Erläuterung zur Tektur vom 01.10.2025
Zur Baugenehmigung vom 15.07.2024 AZ 63/02/01014/23

Tektur zur Genehmigungsplanung AZ 63/02/01014/23
(Stand Ausführungsplanung)

OBJEKT:	
STANDORT:	Trift, 15936 Dahme/Mark
BAUHERR:	Stadt Dahme/Mark vertreten durch das Amt Dahme/Mark, Hauptstraße 48/49, 15936 Dahme/Mark
PLANINHALT:	Ansichten
Bearbeiter	S. Anderson

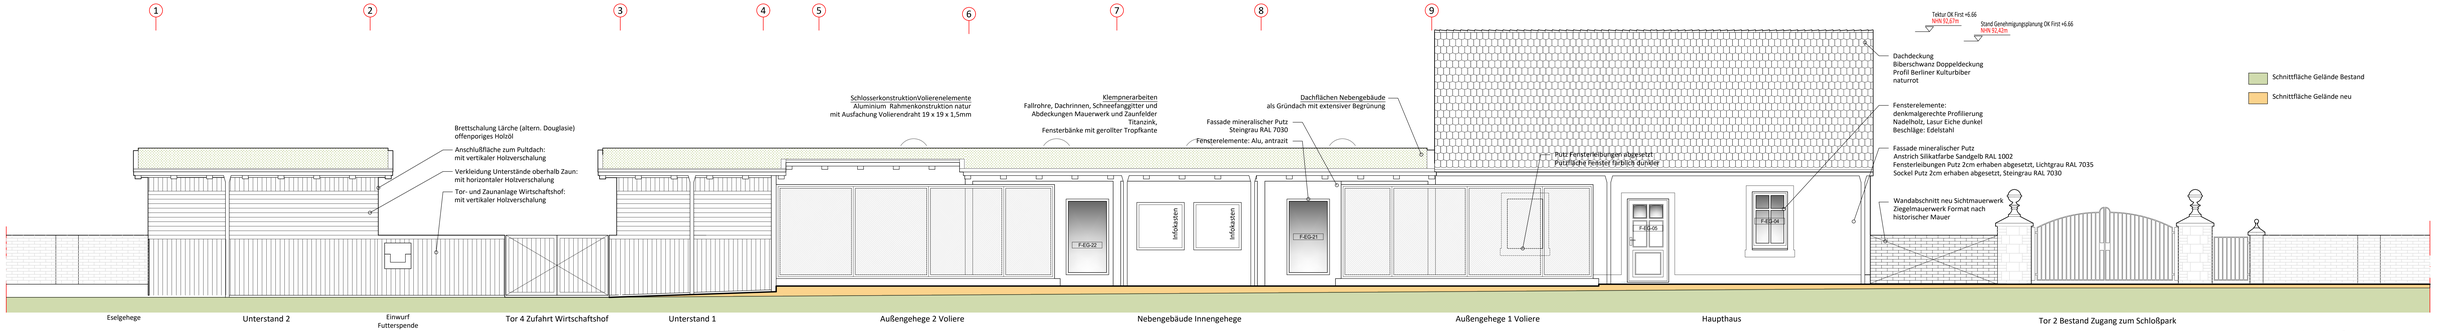
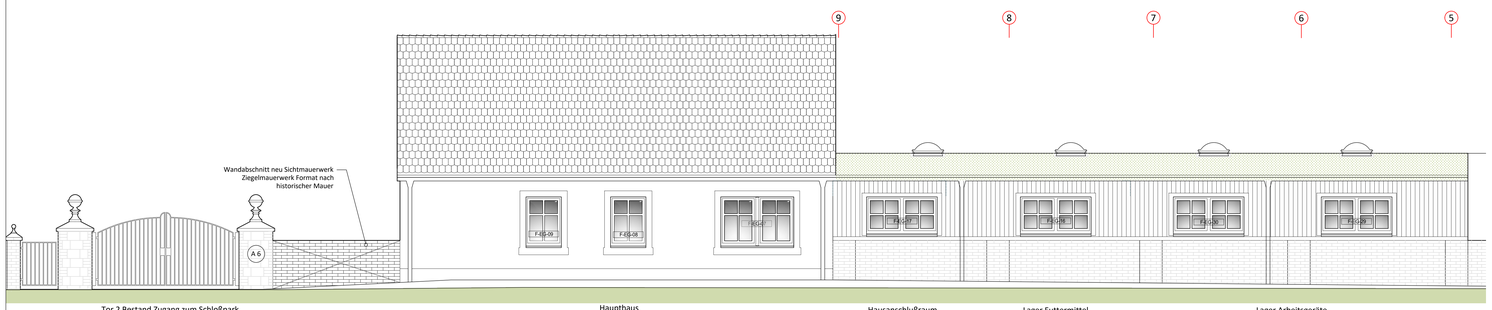
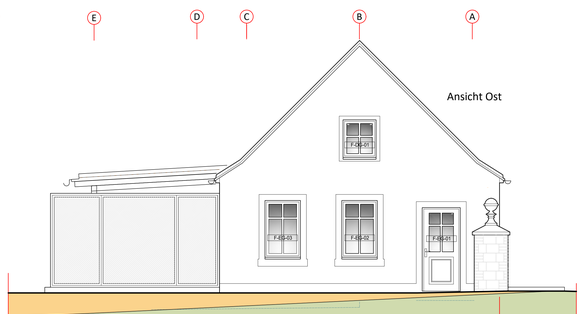
Nach dem Freilegen der Gebäudegründung und statischer Beurteilung der Tragfähigkeit, kann die ursprünglich geplante fertige Fußbodenhöhe Erdgeschoss nicht bei NHN 85,75m hergestellt werden, sondern bei NHN 86,00m. Die Gebäudeabmessungen sollen nicht verändert werden. Die Tektur betrifft die gesamte Höhenneinordnung der Gebäude und die Geländeanschlußhöhen auf der Schloßparkseite. Die Treppenanlage in den Außenanlagen wird um eine Stufe erweitert und die barrierefreie Zuwegung entsprechend verlängert. Die Anschlußhöhen auf der Straßenseite bleiben erhalten. Auf eine gesonderte Kennzeichnung in der Darstellung wird im Sinne der Planlesbarkeit verzichtet.
